改善箇所説明図

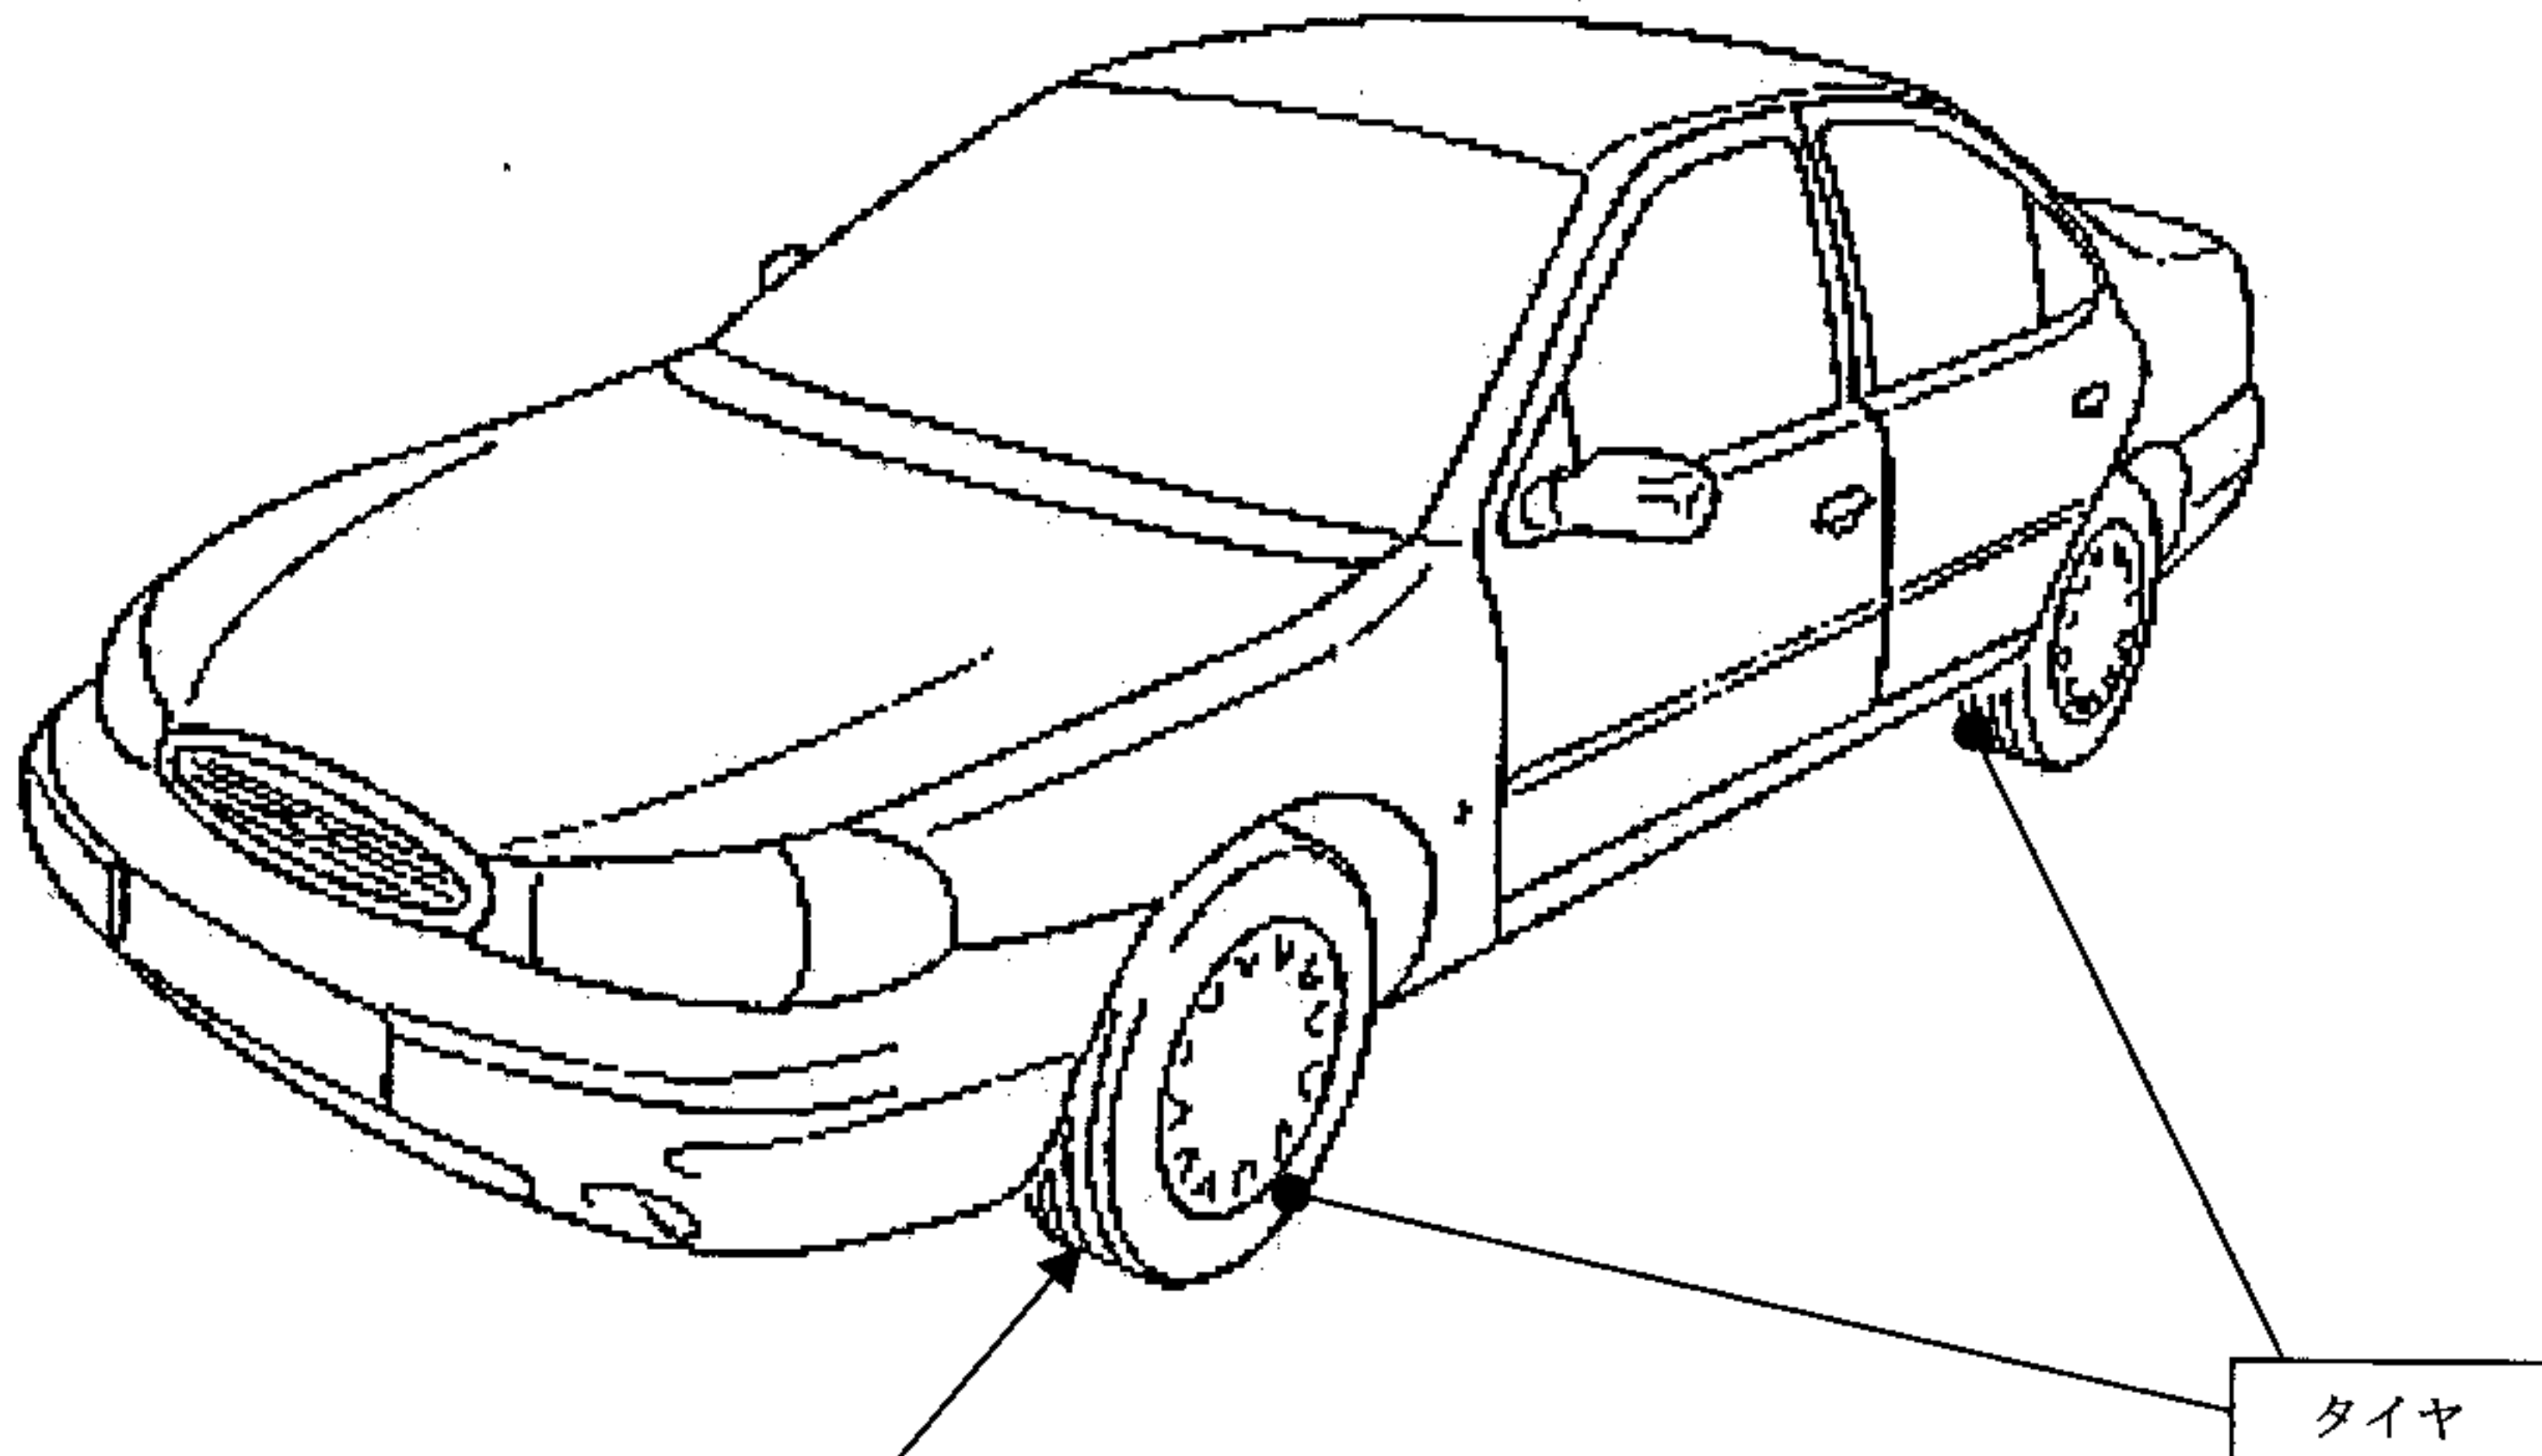
基準不適合箇所

ホイールキャップ外径がスチールホイールの外径より若干大きいため、タイヤビード部に厚みがあるタイヤ（リムプロテクション付きタイヤ）を装着すると、ホイールキャップの円周端部がタイヤビード部に接触することがある。そのため、前輪に装着した場合、ハンドル操作によるタイヤビード部の捩れによりホイールキャップがずれ、ホイールキャップがタイヤエアバルブを倒し、最悪の場合、エアバルブの付け根に亀裂が生じ、短時間でエア漏れを起して、パンクするおそれがある。

改善の内容

全車両、ホイールタイプ（スチール又はアルミ）を確認し、スチールホイール車にフォード純正指定交換用タイヤとしてミシュラン社製パイロットプレセダ（195/60R14 又は 195/60R15）が装着されている場合、同社製のリムプロテクション無し仕様のタイヤに交換する。

交換対象タイヤ

MICHELIN	PILOT PRECEDA	195/60R14
MICHELIN	PILOT PRECEDA	195/60R15
